改善箇所説明図

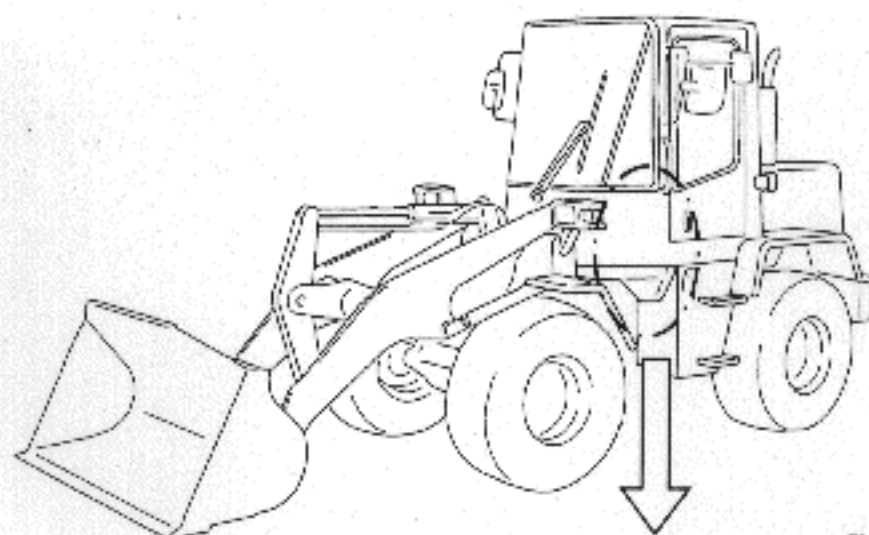
形状を変更

基準不適合発生箇所

駐車ブレーキのケーブルと駐車ブレーキペダルの接続部の形状が不適切なため、駐車ブレーキを解除する際に、当該ケーブルに圧縮荷重がかかることにより、ケーブルに曲がりが生じ、そのままの状態で使用続けると、最悪の場合、ケーブルが折損し、駐車ブレーキが作動しなくなるおそれがある。

□ は、交換品を示す。

識別
A部に白ペイントを塗布する。

改善内容

全車両、当該駐車ブレーキケーブルを対策品と交換する。
